Oppdragsgiver: **Toftetunet AS**

Oppdragsnr.: **5203270** Dokumentnr.: **N01**

► Stabilitetsvurderinger ved gamle Tofte skole

Figur 3 Utsnitt beregninger utført av Multiconsult 2018

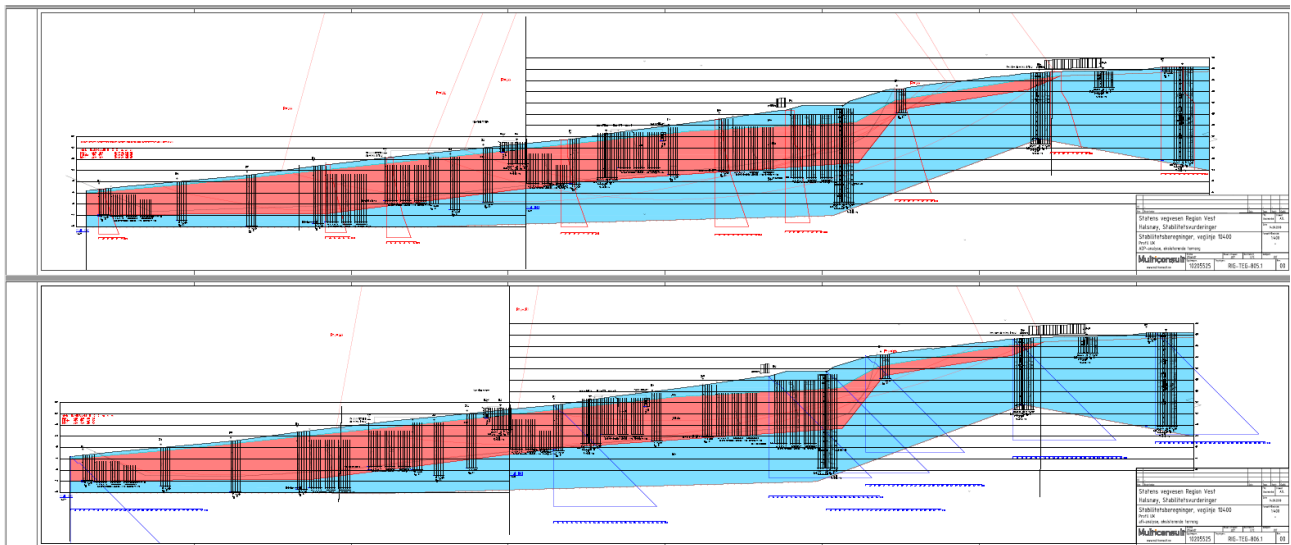
Profil U-X er et representativt snitt for å vurdere områdestabiliteten ved Tofte skole, men på sørsiden av Tofte skole er det en ravine, se Figur 5. Bekken i denne ravinen har gravd seg godt ned i løsmassene. Det vil si, i snitt gjennom skolen vil ravinen ha en negativ effekt på områdestabiliteten og stabiliteten i det snittet kan være noe lavere enn profil U-X. Sikkerhetsfaktoren i snitt U-X er 1,0 (totalspenningsbasis) og 1,57 (effektivspenningsbases).
